Spółdzielnia Mieszkaniowa „Podwawelska”  
ul. Komandosów 1  
30-334 Kraków

SMP/1263/2023

**Dotyczy:** projektu planu „osiedle Podwawelskie” przekazanego pod obrady Rady Miasta Krakowa

Propozycje wprowadzenia zmian (poszczególne punkty niniejszego pisma odpowiadają konkretnym punktom oznaczonym na mapie dołączonej do niniejszego pisma):

### **2. Teren MW.15 (obecne tereny szkoły drzew, krzewów i bylin, tzw. tereny ogrodnika)**

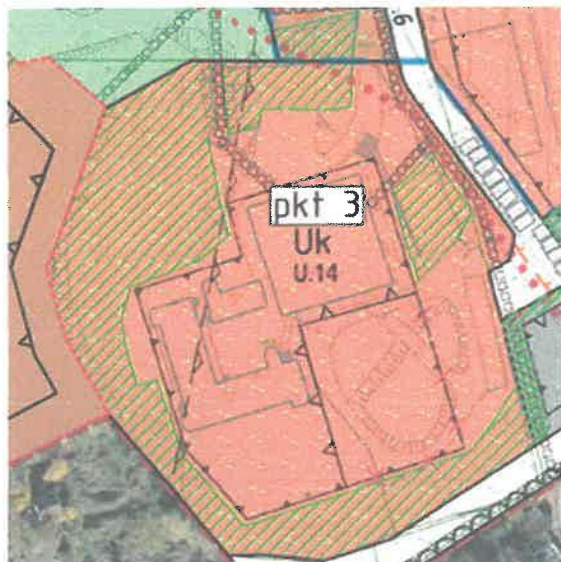
- zmiana obecnej części MW.15 na obszar ZP

Propozycja zastąpienia części terenu MW.15 terenem ZP stanowi powierzchnię ok. 4800m<sup>2</sup> (48 ar) w odniesieniu do propozycji kompromisu, określonego w pkt 1, taka powierzchnia wydaje się być optymalna do przeznaczenia pod tereny zieleni parkowej. Suma wszystkich terenów osiedla przeznaczonych pod zabudowę wielorodzinną (MW) włącznie z mniejszym obszarem MW.15 stanowi 50,18% powierzchni osiedla. Należy zauważyć fakt, iż w ramach kompromisu, oraz aby spełnić wymagania Studium, teren MW.16 przeznaczony byłby pod zabudowę wielorodzinną.

### **3. Teren U.14 (obecny teren kościoła parafialnego)**

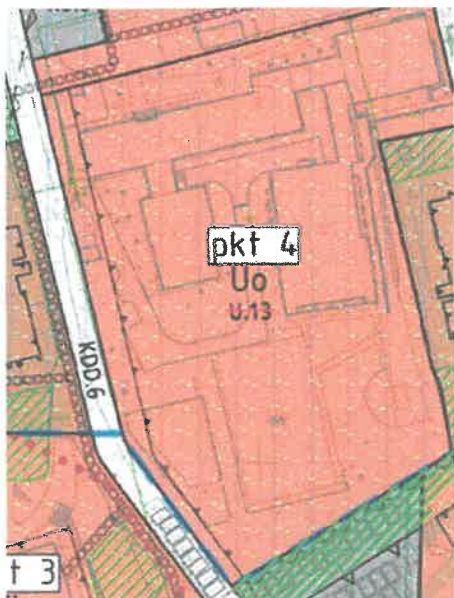
- zmiana obecnej części U.14 na tereny np. Uk - Tereny usług sakralnych z przeznaczeniem podstawowym pod zabudowę sakralną wraz z plebanią
- korekta nieprzekraczalnej linii zabudowy
- wprowadzenie dodatkowych zapisów (wyłącznie w tym terenie) dopuszczających drobne usługi, z wyłączeniem handlu

Proponowane przeznaczenie tego terenu jako „U - Tereny zabudowy usługowej, o podstawowym przeznaczeniu pod zabudowę budynkami usługowymi”, nie ma odniesienia do rzeczywistości. Teren ten zabudowany jest budynkiem sakralnym oraz plebanią.

Obszar ten powinien być określony jako teren usług sakralnych z przeznaczeniem właściwą zabudowę.

Korekta nieprzekraczalnej linii zabudowy ma na celu wykluczenie możliwości zabudowy pozostałości Twierdzy Kraków na tym obszarze.

Wprowadzenie docelowo w tym terenie dodatkowych dopuszczeń w zakresie usług: obecnie w pomieszczeniach podziemnych parafii znajduje się prywatna placówka medyczna oraz inne drobne usługi. Zapisami w MPZP należałoby usankcjonować takie usługi na tym terenie.

#### 5. Teren U.11 (obecne przedszkole przy ulicy Komandosów)

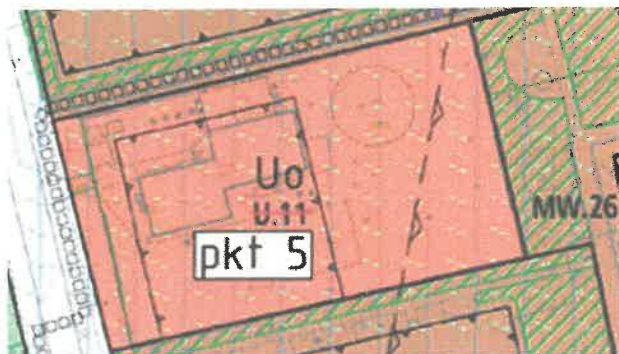
- zmiana obecnej części U.11 na tereny np. Uo - Tereny usług oświaty z przeznaczeniem podstawowym pod zabudowę na potrzeby oświaty – przedszkola i szkoły

Proponowane przeznaczenie tego terenu jako „U - Tereny zabudowy usługowej, o podstawowym przeznaczeniu pod zabudowę budynkami usługowymi”, nie ma odniesienia do rzeczywistości. Teren ten zabudowany jest budynkiem przedszkola. Obszar ten powinien być określony jako teren usług oświaty z przeznaczeniem właściwą zabudowę.

#### 6. Teren U.2 (obecne przedszkole przy ulicy Słomiana)

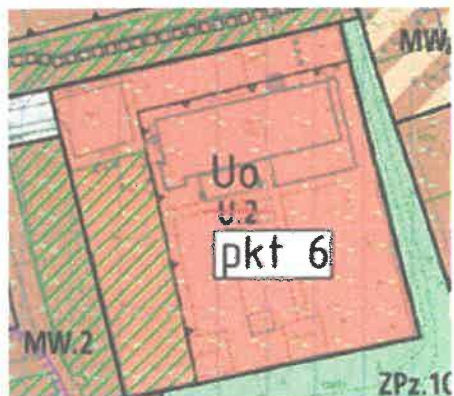
- zmiana obecnej części U.2 na tereny np. Uo - Tereny usług oświaty z przeznaczeniem podstawowym pod zabudowę na potrzeby oświaty – przedszkola i szkoły

Proponowane przeznaczenie tego terenu jako „U - Tereny zabudowy usługowej, o podstawowym przeznaczeniu pod zabudowę budynkami usługowymi”, nie ma odniesienia do rzeczywistości. Teren ten zabudowany jest budynkiem przedszkola. Obszar ten powinien być określony jako teren usług oświaty z przeznaczeniem właściwą zabudowę.

## 7. Teren U.5 (obecny żłobek przy ulicy Kapelanka)

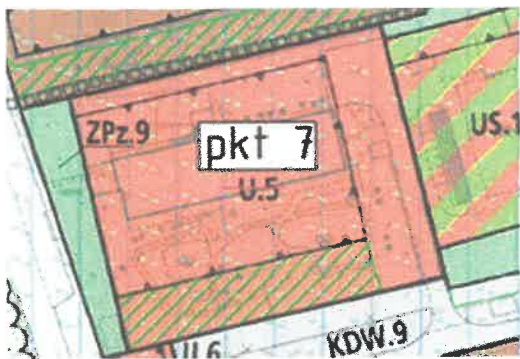
- zmiana obecnej części U.5 na tereny związane z obecnym przeznaczeniem czyli pod zabudowę budynkami żłobka

Proponowane przeznaczenie tego terenu jako „U - Tereny zabudowy usługowej, o podstawowym przeznaczeniu pod zabudowę budynkami usługowymi”, nie ma odniesienia do rzeczywistości. Teren ten zabudowany jest budynkiem żłobka. Obszar ten powinien być określony jako teren przeznaczony pod zabudowę żłobka.

## 8. Teren KU.1 (obecny parking zewnętrzny, naziemny przy ul Twardowskiego)

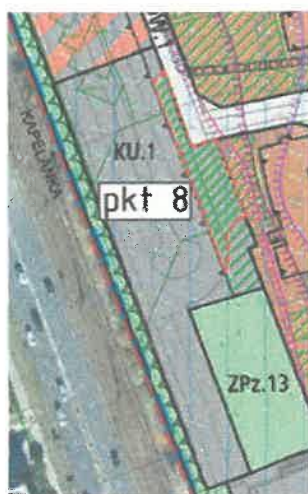
- wprowadzenie „strefy zieleni osiedlowej” w wschodniej części terenu

Proponowana dodatkowa strefa zieleni osiedlowej (oznaczona kolorem czerwonym w załączniku) pozwoli zmniejszyć uciążliwość tego terenu dla istniejących, sąsiednich terenów mieszkaniowych wielorodzinnych.

Jak widać z powyższych obliczeń, taka ilość miejsc postojowych będzie stwarzać znaczną uciążliwość dla sąsiednich terenów zabudowy wielorodzinnej. Należy w jak największym stopniu ograniczać tą uciążliwość.

## 9. Teren U.3 (obecne budynki usługowe oraz parkingi zewnętrzne, naziemne przy ulicy Kapelanka)

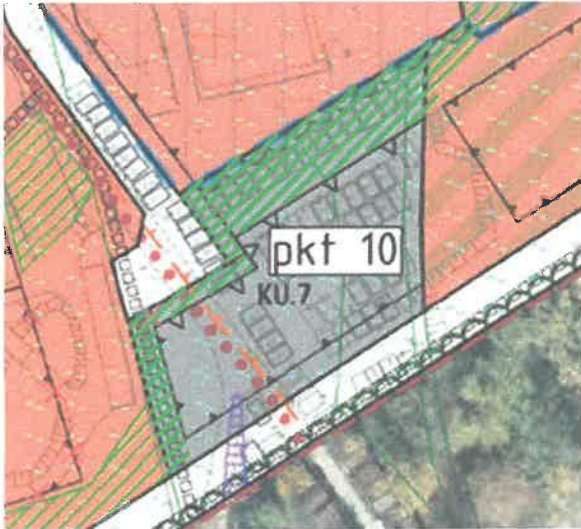
- wprowadzenie „strefy zieleni osiedlowej” w wschodniej części terenu
- zwiększenie ilości powierzchni biologicznie czynnej z 30% do 50%

Proponowana dodatkowa strefa zieleni osiedlowej (oznaczona kolorem czerwonym w załączniku) pozwoli zmniejszyć uciążliwość tego terenu dla istniejących, sąsiednich terenów mieszkaniowych wielorodzinnych.

## 11. Teren U.7 (obecne parterowe, szeregowe budynki usługowe przy ulicy Dworska)

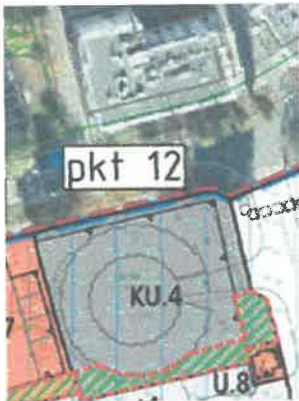
- wprowadzenie „strefy zieleni osiedlowej” w południowej oraz zachodniej części terenu
- zwiększenie ilości powierzchni biologicznie czynnej z 30% do 40%

Proponowana dodatkowa strefa zieleni osiedlowej pozwoli zmniejszyć uciążliwość tego terenu dla istniejących, sąsiednich terenów zabudowy mieszkaniowej wielorodzinnej.

## 12. Teren KU.4 (obecne parterowe garaże murowane przy ulicy Dworska)

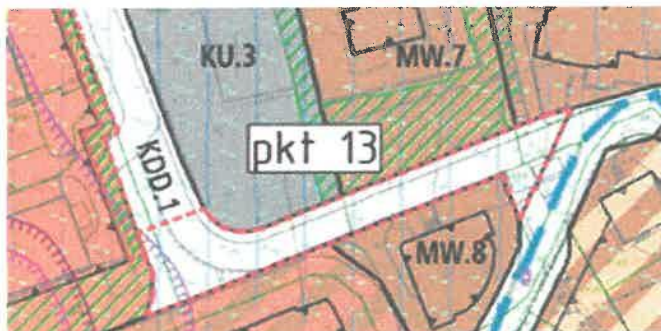
- wprowadzenie „strefy zieleni osiedlowej” w południowej części terenu
- zwiększenie ilości powierzchni biologicznie czynnej z 10% do 20%
- zmniejszenie wysokości zabudowy z 16m do 9m

Zabudowa tego terenu budynkiem garażowym o wysokości 16m wpłynie niekorzystnie dla sąsiednich budynków mieszkaniowych wielorodzinnych o średniej wysokości 14-15m.

W związku z powyższym zapisem lokalizacja tak wysokiego budynku może spowodować brak naturalnego oświetlenia pomieszczeń w istniejącym budynku wielorodzinnym (Dworska 1) oraz spowodować przesłanianie tego budynku mieszkalnego.

W związku z powyższym zapisem tak duża ilość miejsc postojowych w zabudowie osiedla powoduje oddziaływanie parkingu na terenie KU.4 na budynki sąsiednie a zwłaszcza na tereny usługowe na obszarze U.7.

### 14. Teren KDD.8 (obecna droga)

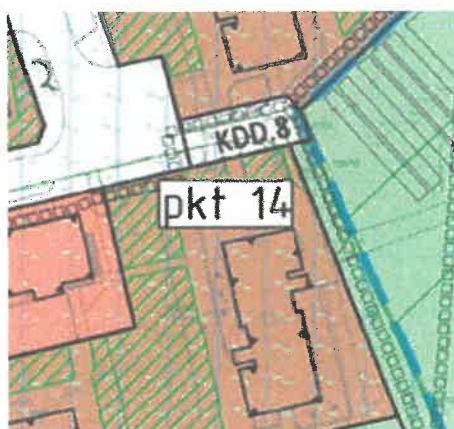
- zmiana kategorii drogi KDD.8 na drogę KDW

Istniejąca droga stanowi ciąg pieszo-jezdny (wykończony obecnie kostką brukową) stanowiący drogę dzieci do szkoły.

Lokalizacja drogi dojazdowej w tym miejscu o szerokości do 10m będzie stwarzała niedogodność dla mieszkańców budynku (ul. Słomiana 13, klatka B), którzy zaraz po wyjściu z swojego budynku mieliby wchodzić na drogę dojazdową.
